工程指示 / 要求簡箋(E.I.)

工程指示編號：EI / 5730 / 23 修改版次：  
 工程編號：J - 858 工程名稱：將軍澳日出康城  
 工程項目：趟門 趟門玉配件 使用限位塊  
 收件人：生統 / 王良 / 楊榮輝 發件人：Ant Yeung 日期：16/02/2023

### 質量檢驗報告 Quality Inspection Report

REPORT NO. 質量檢驗報告編號: QIR-858-23-007

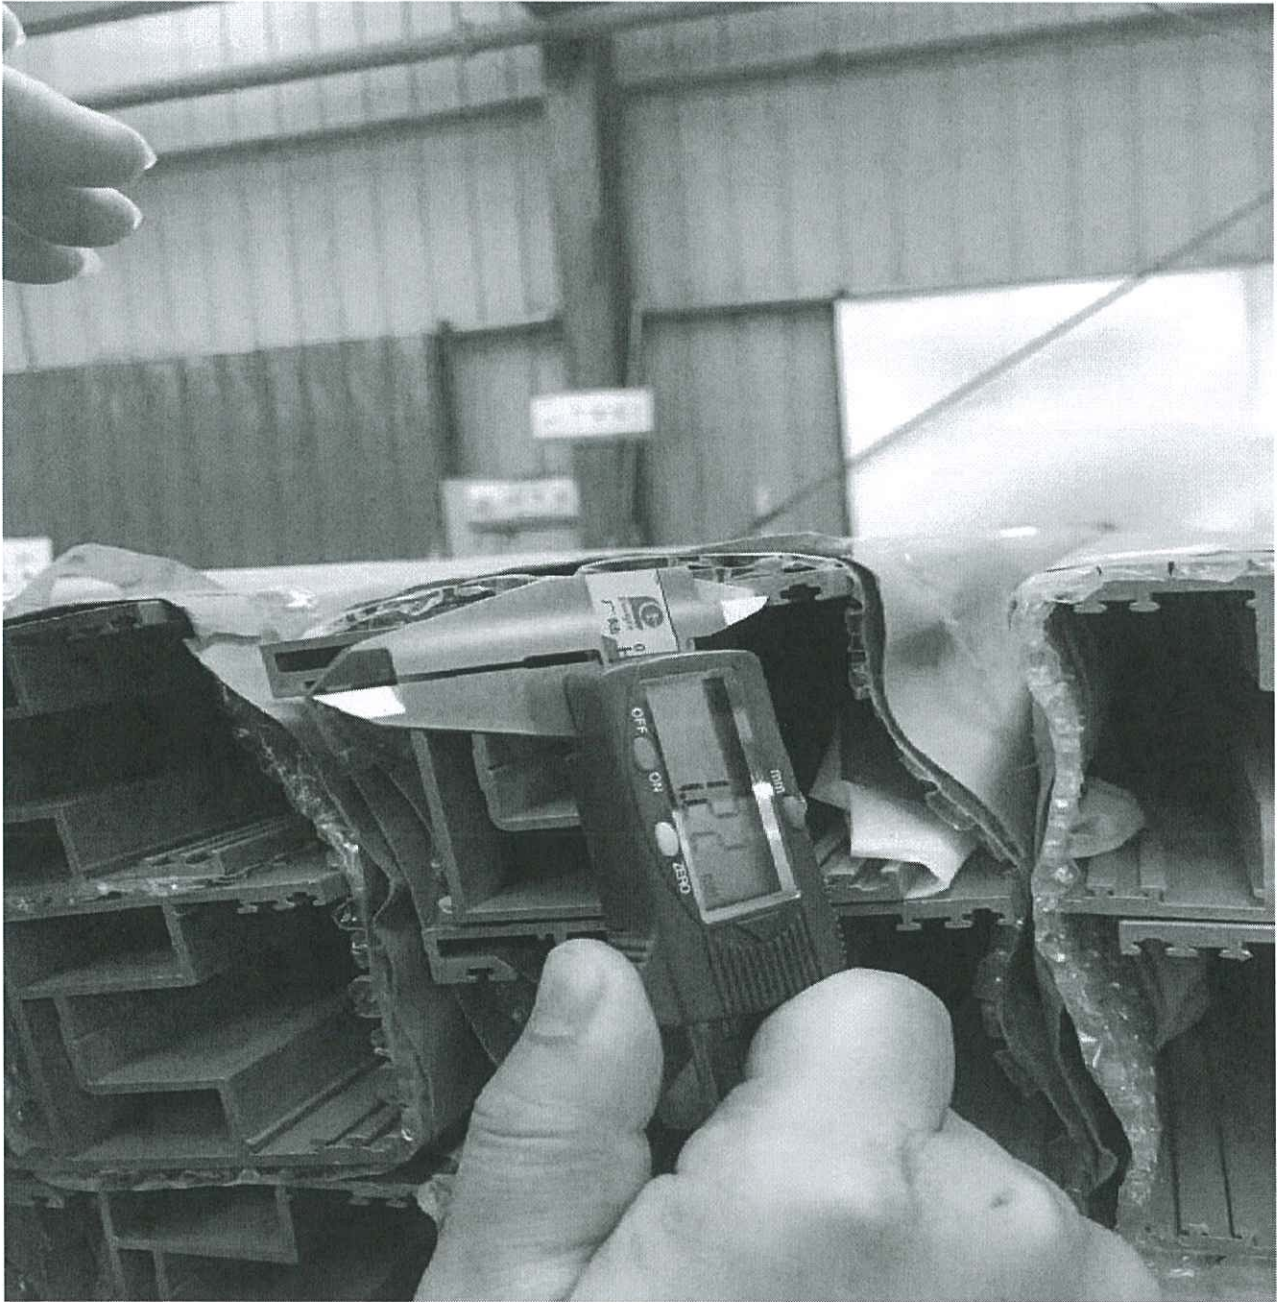
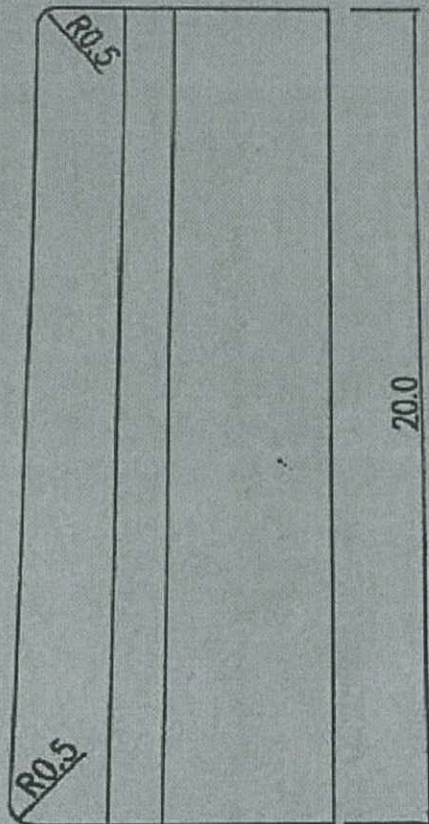
處理要求: 不能配套使用, 請重新設計此限位膠粒。

檢驗工序編號: QR 其他-858-23-002	抽查		次品		次品比率
	序號	數量	嚴重	輕微	
E I 編號: EI/5641/22 EI/5642/22					
項目名稱: 趟門		15000	15000		100%
次品詳細描述及圖示: 趟門玉限位塊膠粒: 718-SD-GU-01 BM 表 EI/4831/22 訂貨 15000 粒, 來貨 15000 粒 經檢驗及配套測試, 無法穿入, 不符合使用要求; 門玉槽坑開模高度為: 1.2mm 限位塊膠粒穿入點高度開模尺寸為: 1.6mm / ±0.1mm  (詳見圖紙)					
	導致質量事件原因 (由發生質量事件原因部門填寫)				
	跟進結果:

718-SD-GU-01

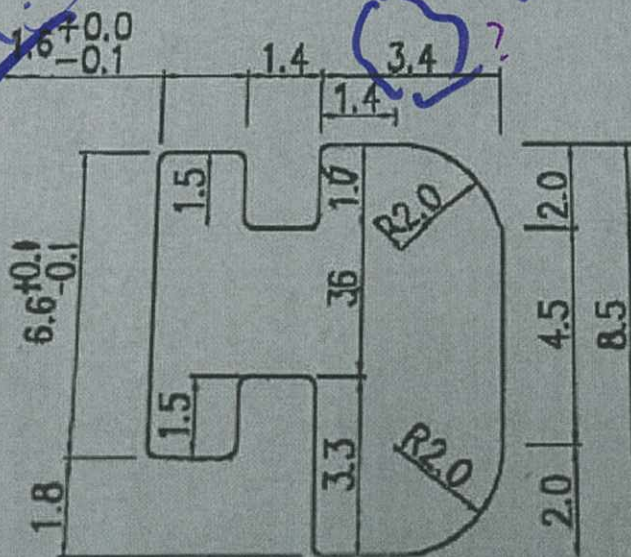
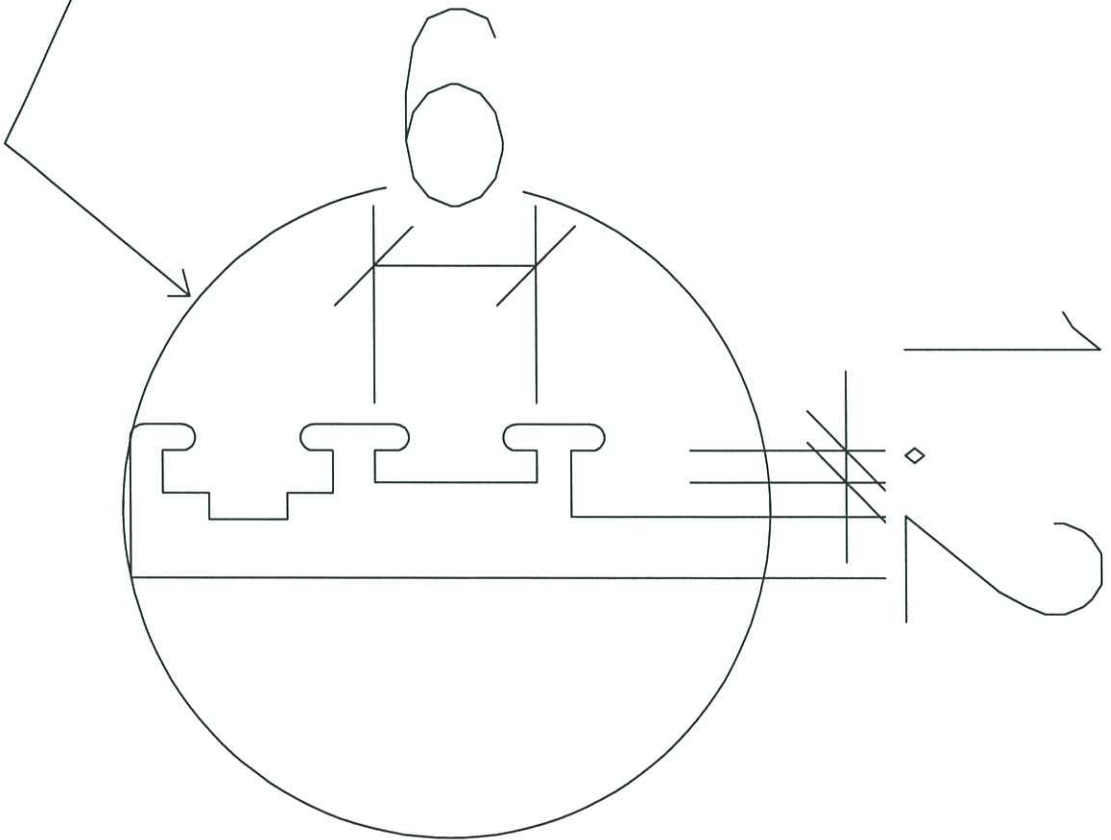
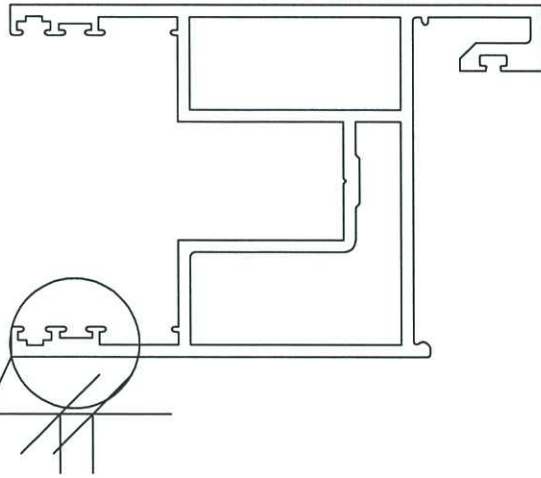
A?  
1.2?

B?

請確認 A 和 B 尺寸?

做新模用
